Projet de réalisation de deux doublets géothermiques au Dogger et dossier de mise en compatibilité du PLU Le Chesnay-Rocquencourt (78)

Enquête publique du 22/09 au 23/10/2023

**Mémoire en réponse au PV de synthèse du commissaire
enquêteur du 27 octobre 2023**

Figure 122 du DAOTM/PEX : Carte d'aléa retrait-gonflement des argiles (Source : Géorisques.fr)

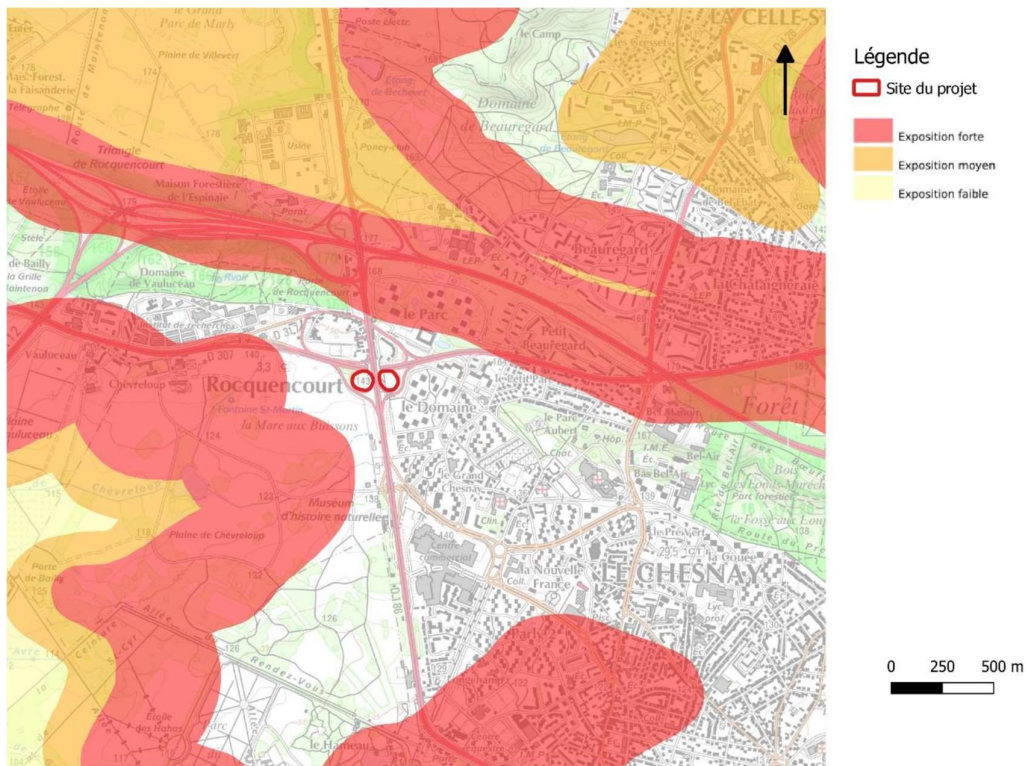
**« l'affirmation d'un point "sans objet "est inacceptable dans la mesure où la boucle EST et les terrains au sud sont situées dans une zone argileuse affleurante. Les 2 maisons et le bâtiment 1 rue de l'Etang sont implantées sur le fond d'un étang aujourd'hui asséché. Le terrassement requis pour la construction des 2 maisons a confirmé les affirmations du Service des Eaux et Fontaines relatifs à une nappe phréatique affleurante. »*

« D'après Géorisques, aucun mouvement de terrain ou de cavité souterraine n'a été recensé sur la commune du Chesnay-Rocquencourt. La commune n'est pas non plus soumise à un PPRN (Plan de Prévention des Risques Naturels) Mouvements de terrain.

Le site n'est pas concerné par l'aléa retrait-gonflement des argiles. »

La carte d'aléa retrait-gonflement des argiles centrée sur le site du projet est disponible ci-dessous et dans le dossier en tant que figure 122
